图纸问题确认点:

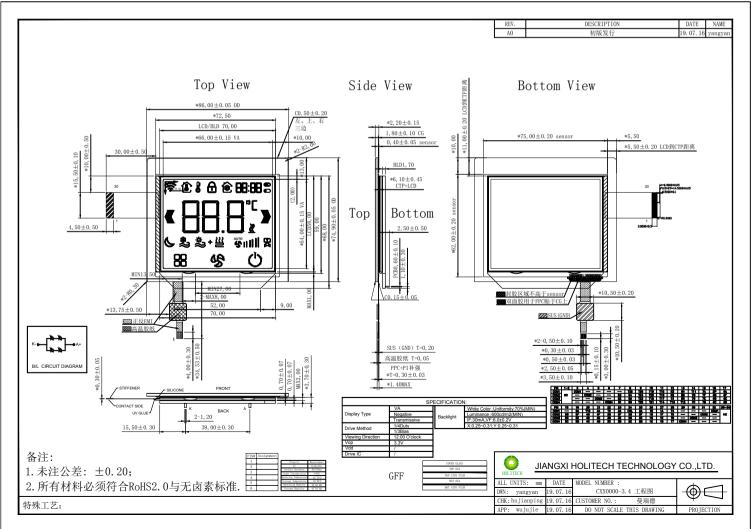
液晶FPC走线数量图纸不符,存在30PIN与34PIN 请确认管脚数量??

1. 请确认/补充图纸右侧的硬件规格表?

2. 产品用途是什么? 户内使用还是户外使用?

3. 线性度和准确度要求?是否有其它规格要求? 比如palm(防手掌),防水,主动笔或被动笔,手套,手势唤醒,接近感应功能,黑屏唤醒,hotknot

4. 是否过WIN8/WIN10认证?

5. EMC的测试要求?(包括: CS(传导抗干扰)测试、ESD测试、EFT测试、EMI测试、浪涌抗扰度测试)

6.0S (operating system操作系统) 是什么?

7. CTP表面需要加贴厚盖板吗?如有贴厚盖板,厚度多少?与CTP之间的间隙多少?

8. 固定接电源还是便携电池供电?

回复: 详见下表

回复: 空调/采暖温控器 室内使用

回复:线性度批量性保持灵敏度一致,触摸盘位置要准确。需要防水,及防指纹处理

回复: 不需要

回复: EFT:参考GB 4343.2-2009 2KV ±0.2KV, 100KHz, 持续时间间隔1分钟ESD:参 考QB/T 2263-2013直接接触4KV对空气8KV 浪涌:参考GB/T 17626.5-2008 线-线1KV、线-地2KV, 1.2/50(8/20)us电压波形。

其他项按照国家标准

回复: 不需要

回复: 需要盖板、厚度1.8mm、间隙0.2mm。

回复:接固定电源供系统供电
